RENESAS TECHNICAL UPDATE

製品分類	開発環境	発行番号	TN-EML-A139A/J	Rev.	第1版
題名	H8/36109 グループ用 E6000 拡張 I/O ボード スレーブ インタフェースタイミング不具合について		情報分類	技術情報	
適用製品	・H8/36109 グループ用拡張 I/O ボード 型名: HS36109EIO61H	対象ロット等 No.0001～ No.0031, 0BA0001B	関連資料	・H8/36109 グループ用拡張 I/O ボード HS36109EIO61H 取扱い説明書 (RJJ10J1607-0100)

図 2 E6000 システムブロック図

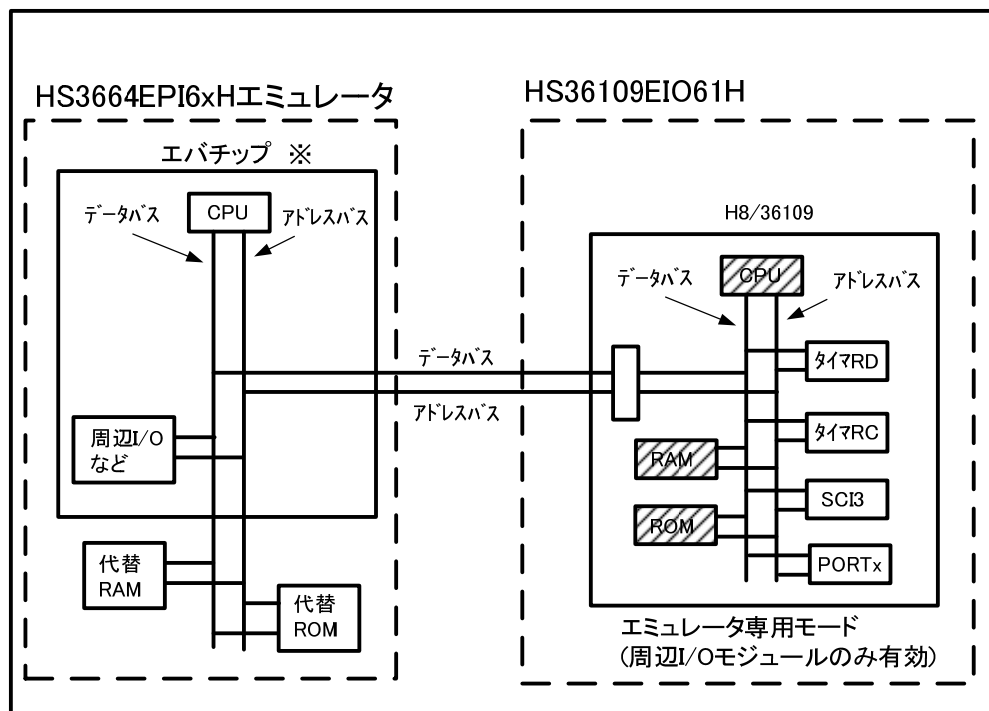
E6000 エミュレータは、H8/36109 製品チップをエミュレータ専用モード(※1)で使用しており、エバチップ(評価用チップ)と H8/36109(エミュレータ専用モード設定：以降スレーブチップと表現する)の 2 チップで H8/36109 のエミュレーションを行ないます(図 2 参照)。

そのため、スレーブチップにおいては、アドレスバス、データバスおよびストローブ信号などをエバチップから供給する仕様となります。

1. 今回の不具合は、H8/36109 製品チップをエミュレータ専用モードで使用している時にのみ発生します。
原因は、スレーブチップ内部でのアドレスバスタイミングが他の信号(データバス、各種セレクト信号など)に比べ早く変化してしまい、スレーブアドレスとセレクト信号間のホールドタイム不足でした。
なお、上記に記載した制御方法の違いから、H8/36109 製品チップにおいて本不具合は該当しません。
2. 今回の不具合は、H8/36109 製品チップをエミュレータ専用モードで使用している時にのみ発生します。
原因は、スレーブチップ内部でエバチップからスレーブチップに入力しているスレーブチップリード信号のネゲートタイミングが内部クロックに対して早く変化してしまい、スレーブチップデータバスの出力を半クロック早くネゲートしていました。
そのため、エバチップが正常値をリードできませんでした。
なお、上記に記載した制御方法の違いから、H8/36109 製品チップにおいて本不具合は該当しません。
3. H8/3664 E6000 エミュレータ(HS3664EPI62H)から H8/36109 拡張 I/O ボード(HS36109EIO61H)に対し、スタンバイ制御用信号が接続されていませんでした。
なお、本不具合は HS36109EIO61H 使用時の不具合であり、H8/36109 を使用されない場合は該当しません。

1. スレーブチップ内部遅延時間を考慮し、スレーブチップ入力ピンへの入力タイミングを現行のタイミングから約半クロック(20MHz 動作の場合は 25ns)遅らせる対策を行います。
2. スレーブチップ内部遅延時間を考慮し、ASESLRDN 信号のスレーブチップへの入力ネゲートタイミングを現行のタイミングから T4 サイクルの立下りに対し、スレーブチップの AC 特性に合わせたタイミング調整を行います。
3. H8/3664 E6000 エミュレータ(HS3664EPI62H)に実装している FPGA 論理において、スタンバイ制御レジスタを追加する論理修正を実施します。
※HS3664EPI61H への本対策の反映については、対象外とさせていただきます。
H8/3664 E6000 エミュレータソフトウェア(HS3664EPI62SR)において、H8/36109 選択時にスタンバイ制御レジスタを有効にするため、ソフトウェアの改修を実施します。
